Senyor Cosme Ruaix i Junoy
Alcalde del municipi d'Alp

Al Pla d'ordenació Urbanística Municipal d'Alp, a partir d'ara POUM.

Davant d'aquests fets, i que consti com a al·legació a la proposta del POUM

Espai afectat en cercle. Es pot observar el corredor verd clau D

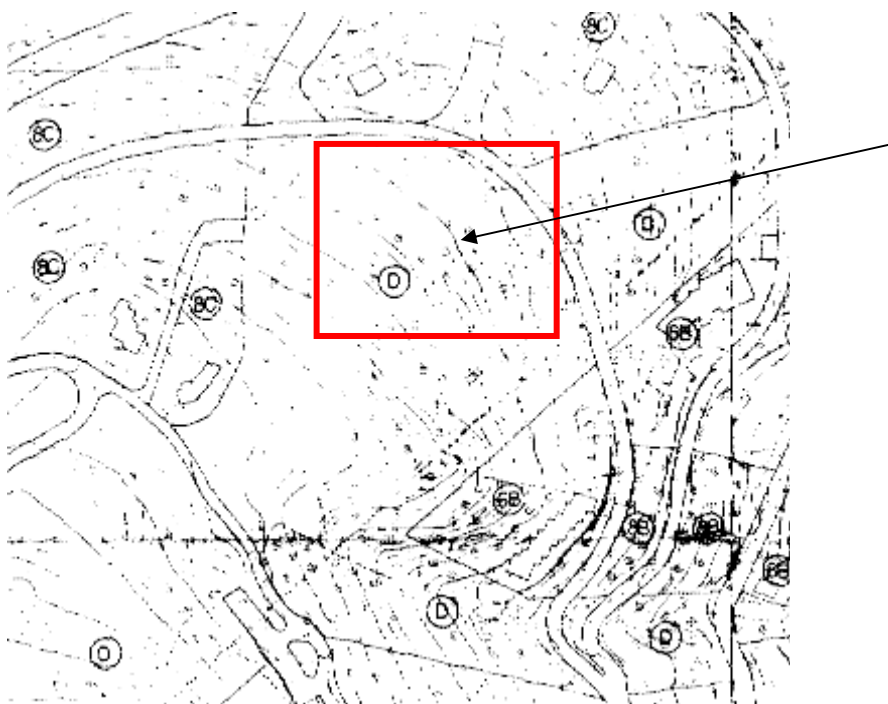
- 1) Domini Esquiuable Clau D, situat a l'Avinguda d'Alp, al costat de l'Hotel La Molina. Es pot observar que es un domini esquiuable que arriba fins el Refugi de la UEC.
És pretén requalificar un Domini Esquiuable Clau D a sòl urbà consolidat plurifamiliar Clau 31b, de 1.500 m² de superfície aproximada.

Per portar a terme aquesta proposta, s'elimina tot un corredor verd que transcorre des de el refugi de la UEC fins a la pista Estàndard. En els dos extrems, es pretén requalificar el no requalificable; per dissimular aquesta intencionalitat dins del plànol, es sacrifica tota la resta del domini.

Espai de domini esquiable segons el PICC

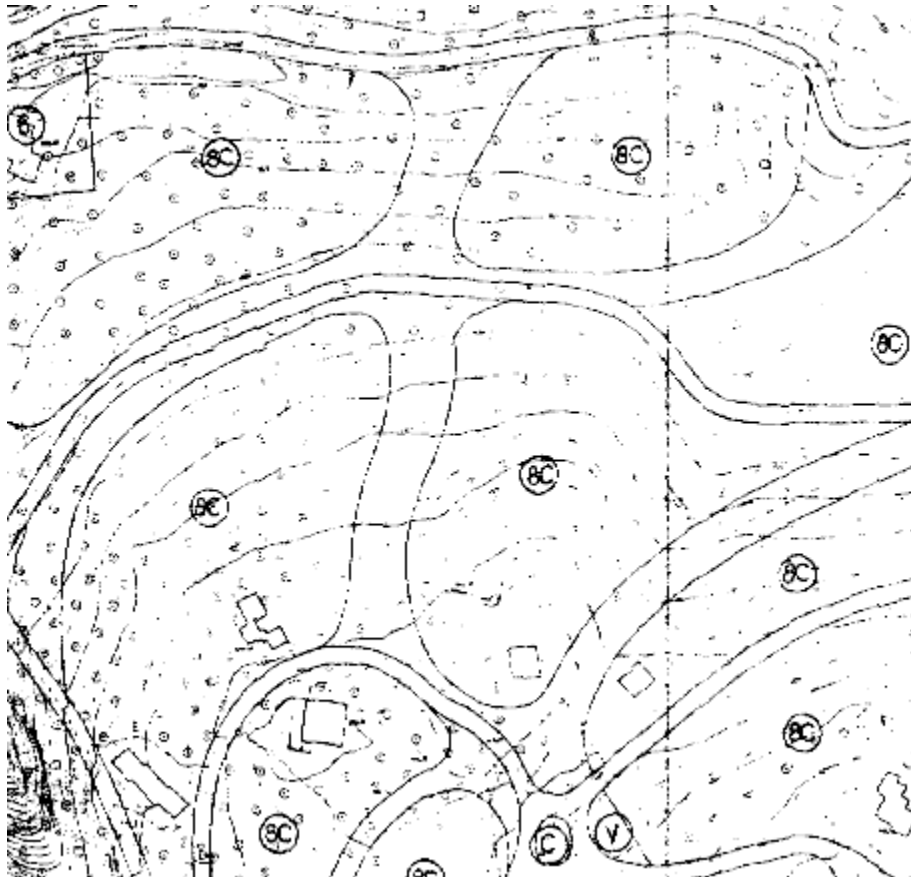
- 2) Domini esquiable clau D per sota del camí del túnel i fins el PPU-ALP-3 subambit la solana que desapareix amb el nou POUM. Aquest domini esquiable travessa varies finques i en tots els casos es requalifica com espai edificable sense un pla especial i amb la conseqüent pèrdua de tot el domini esquiable. Tot aquest domini esquiable serveix com a corredor verd des de Coll Sisè fins la zona baixa de La Molina . Dins del PPU-ALP-3 es concentra l'edificabilitat a la zona del domini esquiable sota la clau 85.

Des del camí de l'estàndard i fins el camí dels plans, a tocar el túnel de la GI-400, la zona coneguda com a pista estàndard segons el PERI es espai de domini esquiable clau D. En aquest espai es requalifica una part d'aquesta zona sota un Polígon d'Actuació Urbanística amb una superfície de 17.589,76 m² i una edificabilitat total de 7715,63 m². Aquest PAU es el ALP-4 i segons els POUM aquest espai te una classificació de sol urbà no consolidat, quan el PICC podem observar que tot aquest espai es Domini esquiable.

EL PAU-ALP-4 te com a finalitat crear una zona hotelera i un espai d'equipaments.

La actuació sobre aquest espai suposa una cessió mínima en compensació bàsica pel conjunt del municipi.

Sobre aquesta modificació en aquesta zona també dir que la zona fora del PAU-ALP-4 i que es Domini esquiable clau D al PICC, amb el nou POUM es modifica a espai no urbanitzable en sol de protecció preventiva sota la clau 91. Això suposa una pèrdua de domini esquiable no només en la zona requalificada i que s'intenta urbanitzar sinó de tota la resta d'espai degut a que ja no es considera un Sistema de domini esquiable clau DE i es situa sota la clau menys restrictiva dins de les claus de sol no urbanitzable.
